長期施設管理方針の適用始期について

本資料は、評価ごとに策定した長期施設管理方針の適用始期に関する考え方を整理したものである。

図. 長期施設管理方針適用始期の考え方

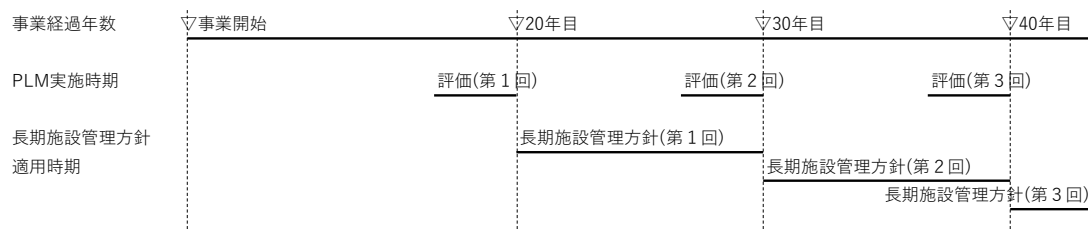
そのため、今回申請においては、長期施設管理方針の適用始期を事業開始後30年を経過する日とし、2021年9月27日とした。なお、本施設の事業開始日は1991年9月27日である。

しかしながら、今回長期施設管理方針の適用始期を変更したことにより、核燃料物質の加工の事業に関する規則第7条の4の2（加工施設の経年劣化に関する技術的な評価）第2項の要求事項*に適合していない状態となる。

したがって、長期施設管理方針の適用始期を2021年9月26日とし、補正する。
